Samtgemeinde Grasleben - Verwaltungsvorlage Nr. 50d

Sanierung der Schulturnhalle hier: Dämmung der Hallendecke

Vorhaben Sanierung der Schulturnhalle der Grundschule Grasleben,
Überprüfung der statischen Berechnung für die Erneuerung der
Dämmung in der Unterdecke in Amtshilfe

Überprüfung der statischen Unterlagen

Dämmung Unterdecke
M 1:10

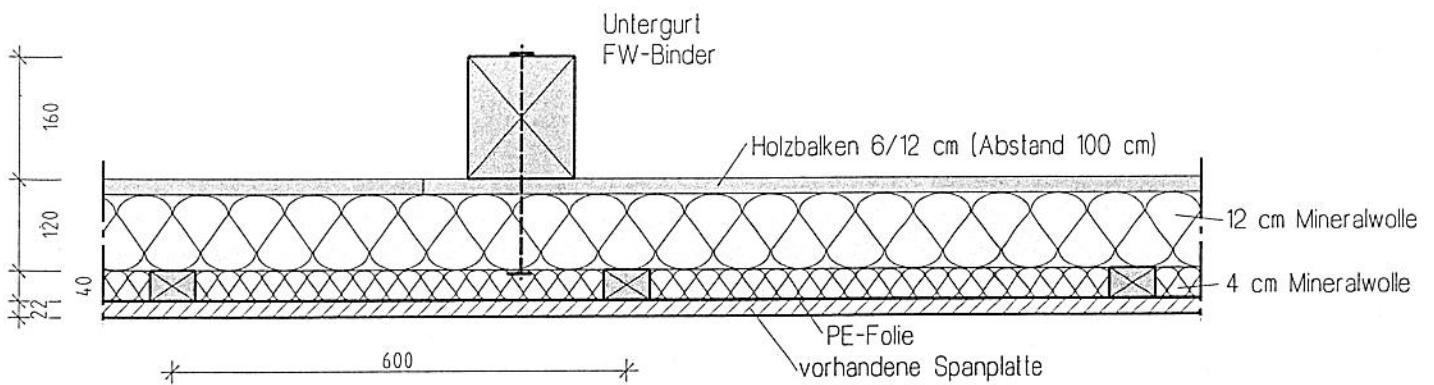
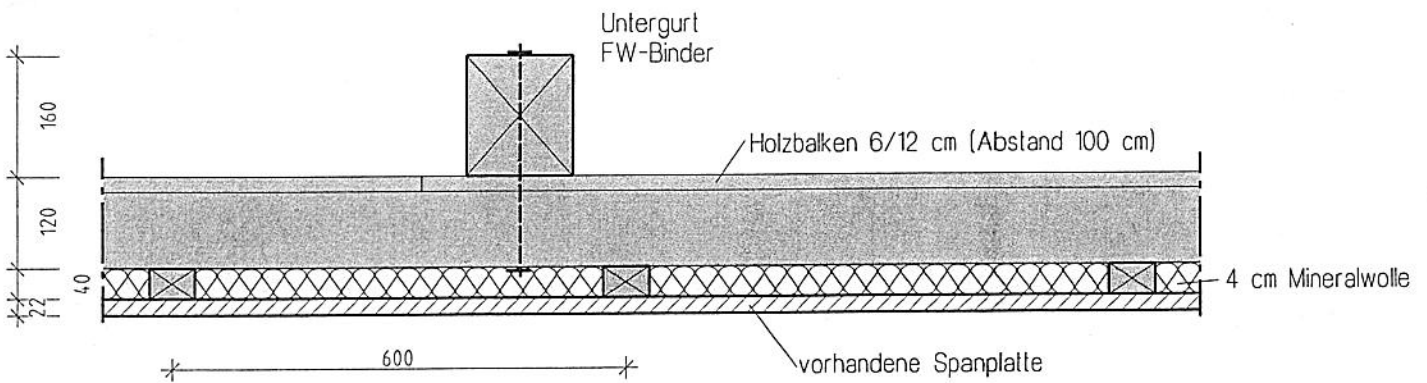
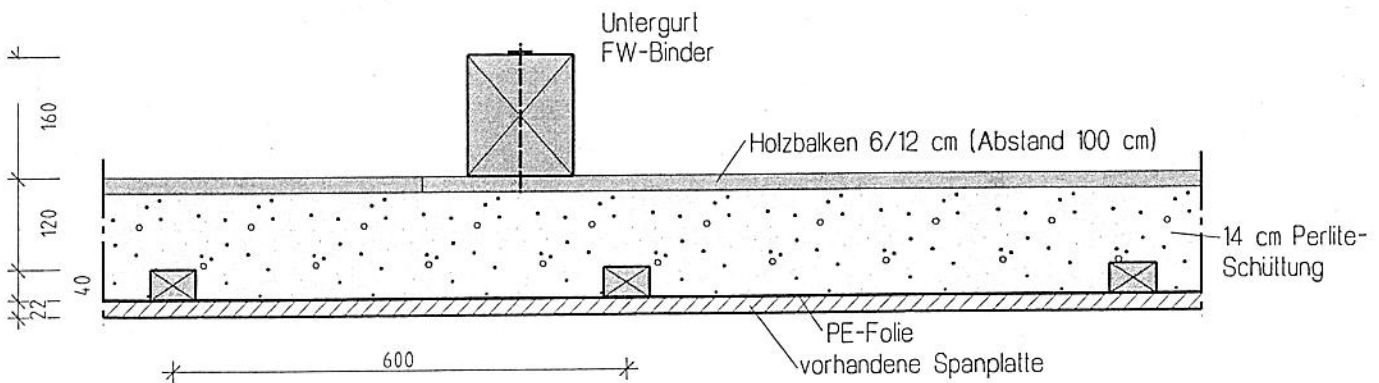
Gegen die Erneuerung der Dämmung der Unterdecke in beiden aufgeführten Varianten (Mineralwolle bzw. Perlite-Schüttung) bestehen aus statischer Hinsicht keine Bedenken.

Eine ordnungsgemäße Befestigung, wie in der Berechnung angegeben, ist zu gewährleisten.

In bauphysikalischer Hinsicht weise ich darauf hin, dass die Anforderungen der geltenden EnEV für die Ausführungsvariante mit Mineralwolle erfüllt werden. Im Falle der Anwendung der Perlite-Schüttung würden die Werte nur mit 16 cm Schütthöhe eingehalten. Aufgrund der höheren Speicherefähigkeit der Perlite-Schüttung bestehen hier aber keine Bedenken gegen die geplante Ausführung.

Zur Vermeidung einer erhöhten Faserkonzentration in der Halle mit dem damit verbundenen Reinigungsaufwand und der Gefahr sensibler Reaktionen der Benutzer wäre der Perlite-Schüttung aus baubiologischer Sicht der Vorzug zu geben.
